**Комитет по архитектуре администрации
муниципального образования «Город Саратов»** по ОКПО

РАСПОРЯЖЕНИЕ

Номер документа	Дата
4-Р	24.05.2021

«О внесении изменений в распоряжение председателя комитета по градостроительству и архитектуре администрации муниципального образования «Город Саратов» от 10.10.2019 № 6-р «Об утверждении архитектурно-художественных требований городского дизайна некапитальных нестационарных сооружений на территории муниципального образования «Город Саратов»

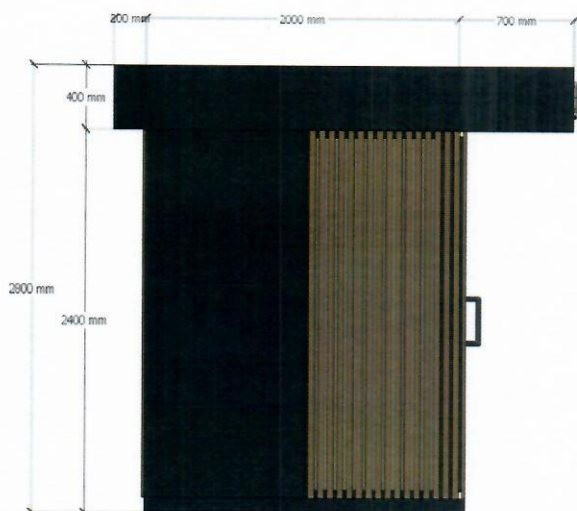
8. Необходимо предусмотреть систему водоотведения — делать уклон кровли более 5%, желоб и размещать трубу.

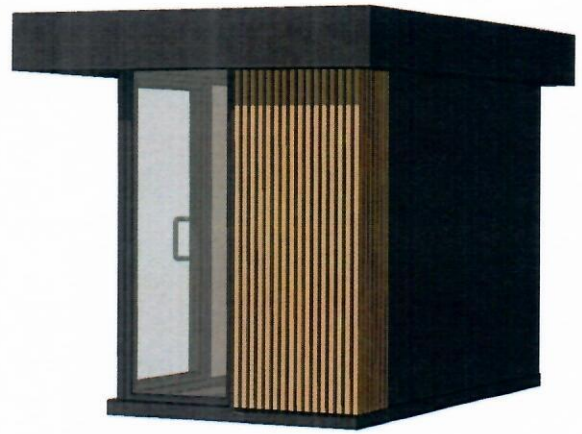
9. На фасадах с витринами допустимо устраивать глухой цоколь высотой 0,5 м. Запрещена организация глухих цоколей разной высоты для витрин одного павильона.

$S = 8 \text{ m}^2$

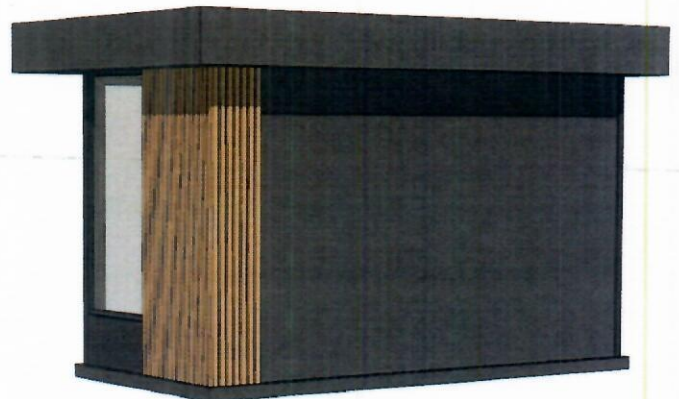
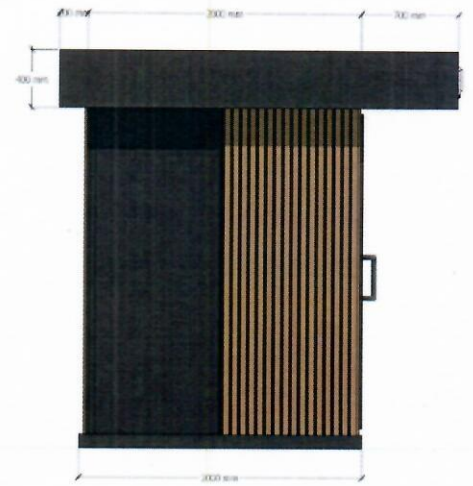
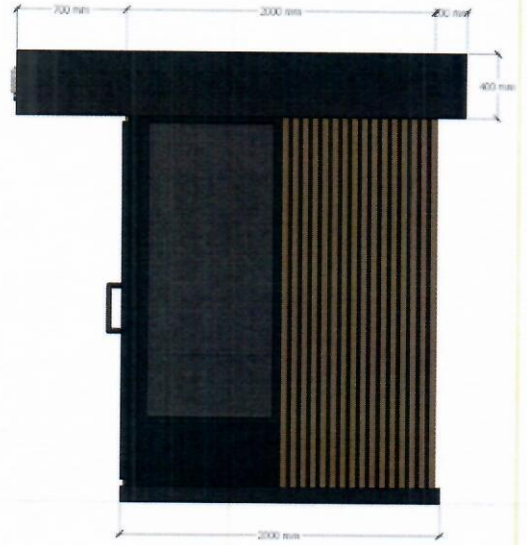
12. При оформлении торговых павильонов необходимо руководствоваться следующими примерами:
